**Avis de la Mission régionale
d'autorité environnementale de Bretagne sur
la demande de permis de construire
d'une centrale photovoltaïque
sur la commune de Guisriff (56)**

n°MRAe 2019-006776

Avis n° 2019-006776 rendu le 29 mars 2019

Figure 3 : Extrait du plan de masse du projet de centrale solaire au sol de Guiscriff

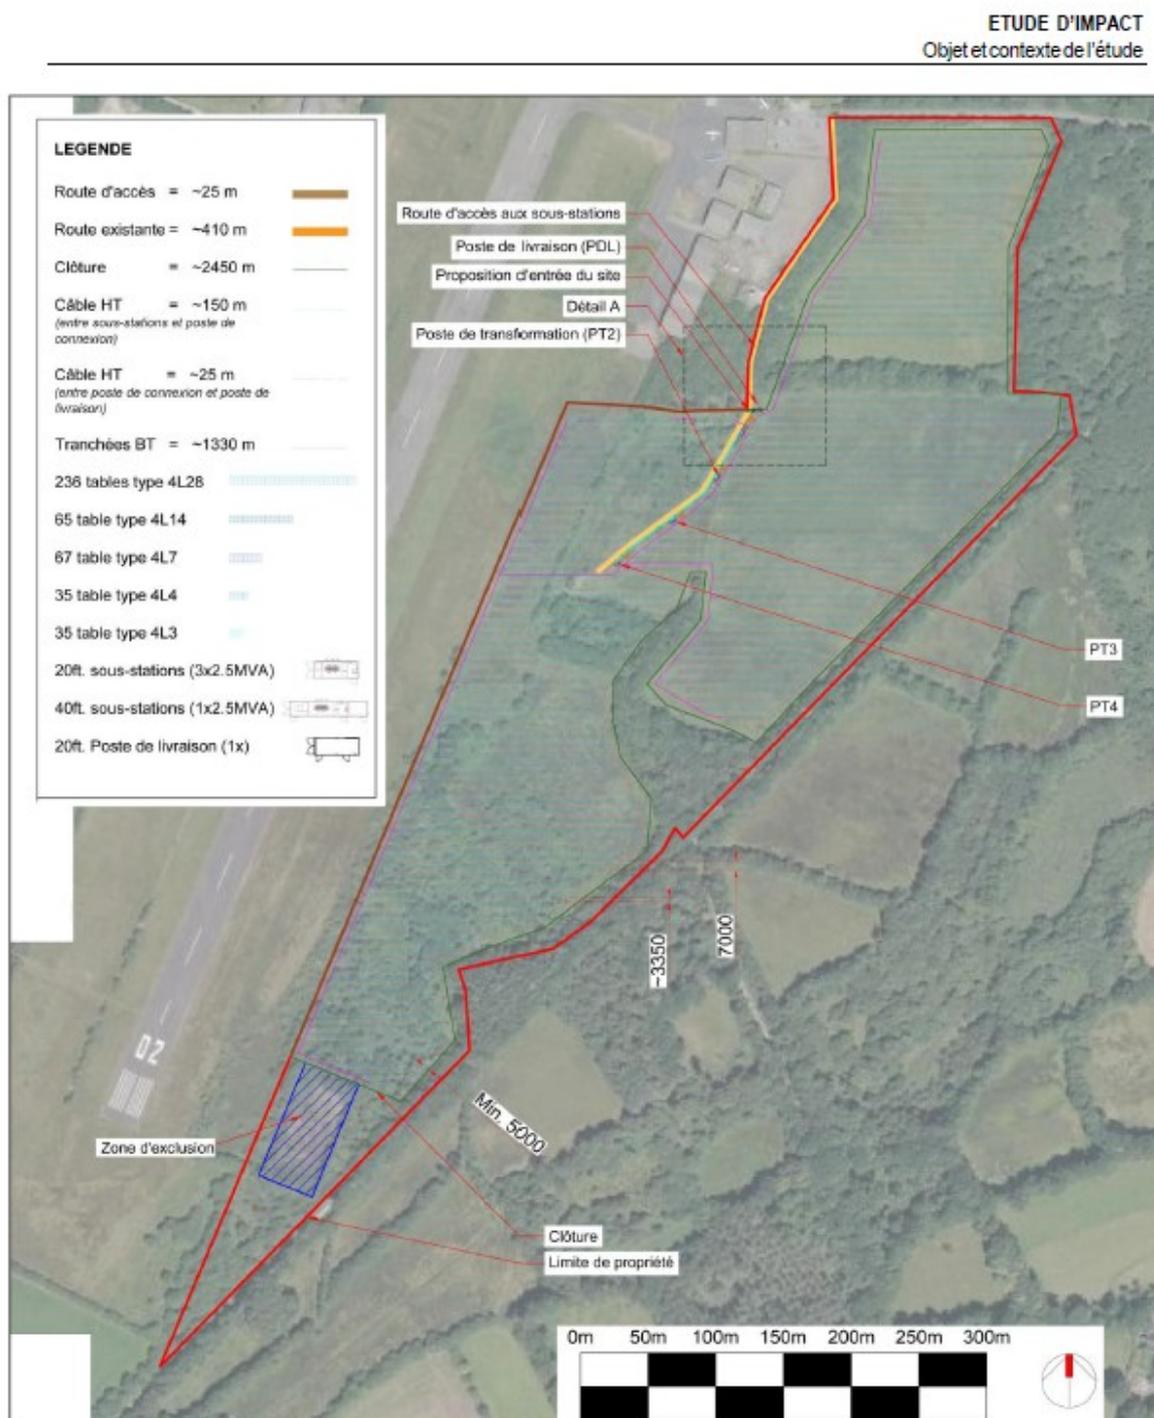
La figure suivante précise les principales zones exclues au sein du périmètre du projet (rectangle sud, forêt médiane).

- l'absence de tracé complet des raccordements électrique internes au parc solaire, pouvant produire un effet de drainage dans le contexte d'une grande zone humide,
- la nature imprécise des clôtures retenues ou existantes (aérodrome) susceptibles de concerner les enjeux de la biodiversité et la sécurité des usages locaux,
- le tracé des options possibles en termes de poste-source et leurs évaluations environnementales respectives.

L'Ae recommande de préciser les différents aspects du projet (tracé du raccordement interne, type et dispositions des clôtures existantes ou à créer) pour permettre une prise en compte correcte des enjeux de la préservation des zones humides, de la biodiversité et de la sécurité.

Figure extraite de l'étude d'impact (p.74) : « Habitats naturels les plus remarquables... »

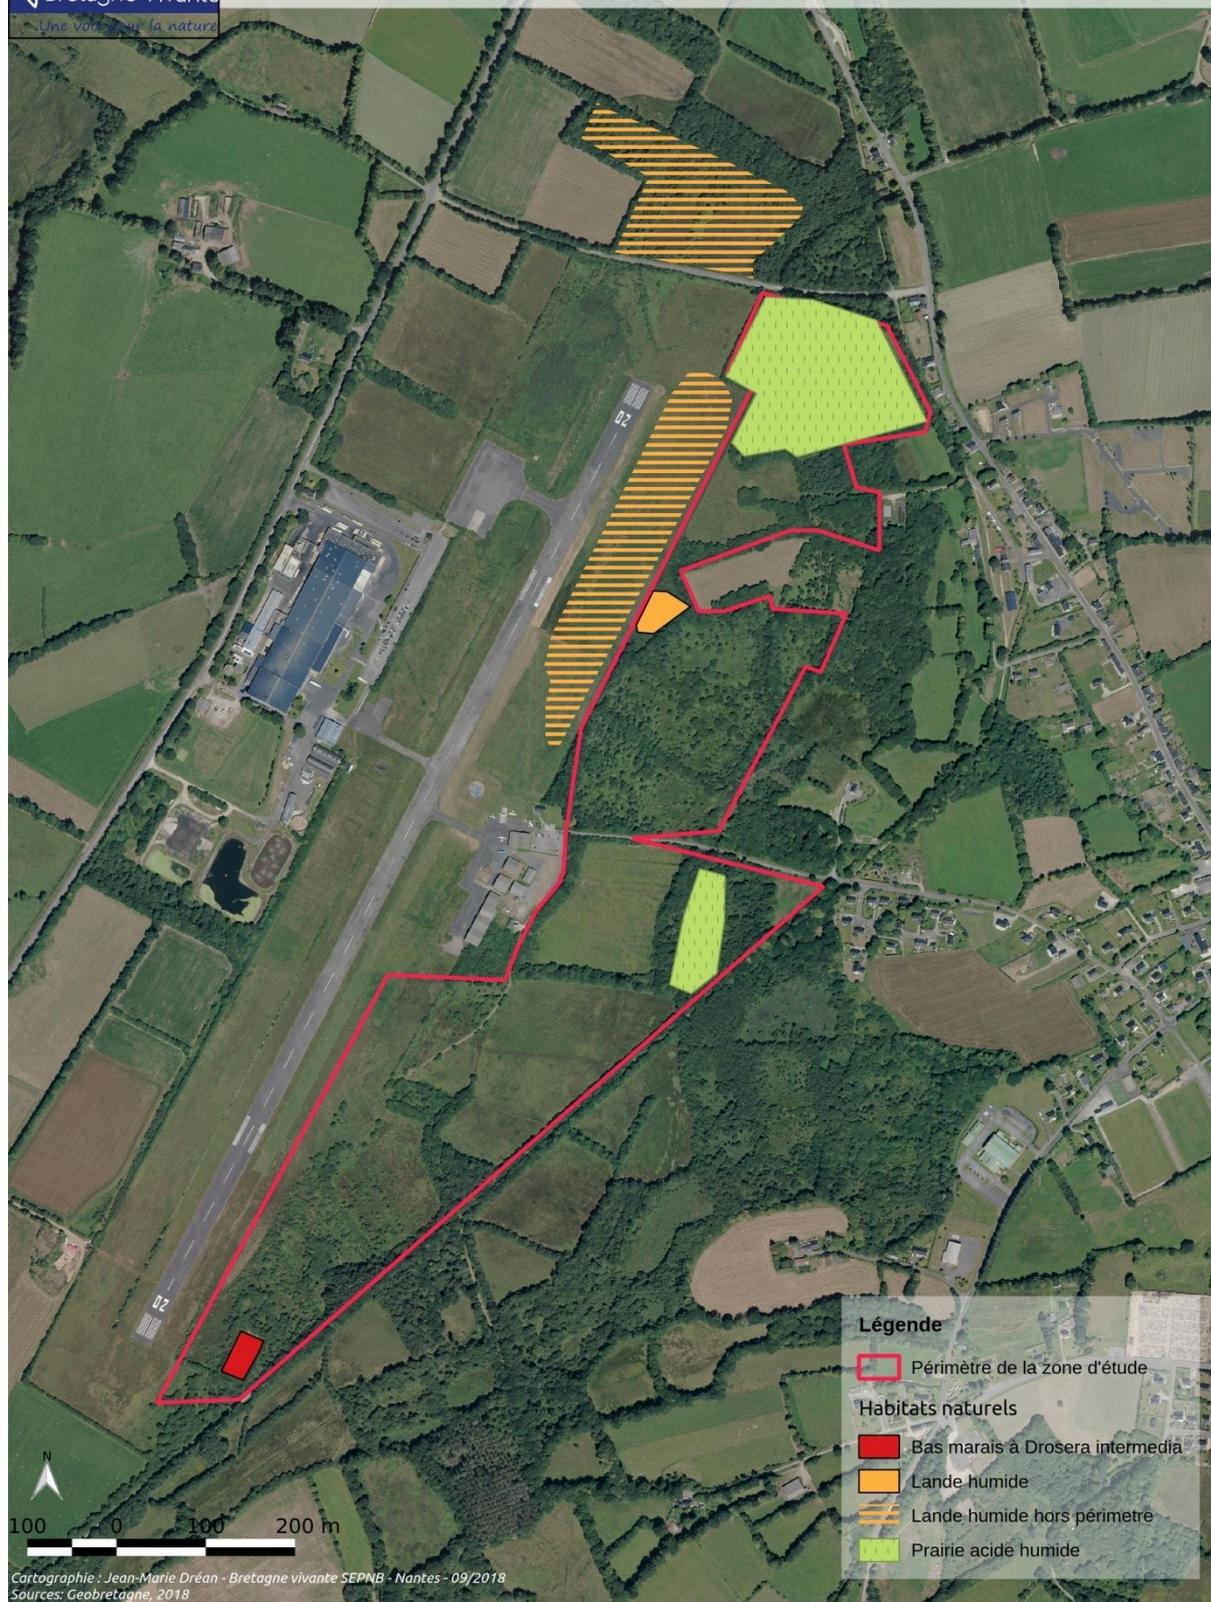
- l'absence de rapprochement entre l'inventaire communal des zones humides et la carte des « habitats naturels les plus remarquables » au sein de l'étude naturaliste,
- des défauts de structure comme la mention d'impacts et de mesures (éviter, réduire) au stade de la présentation de l'état initial ou encore le positionnement des chapitres « sols » et « eaux » postérieurement aux développements relatifs aux « milieux naturels et espèces » alors que les premiers conditionnent les seconds.

L'Ae recommande de compléter la cartographie des milieux naturels en harmonisant les données de l'étude d'impact et celles de l'étude naturaliste et les mesures envisagées (faisabilité, contenu, engagement à les appliquer).
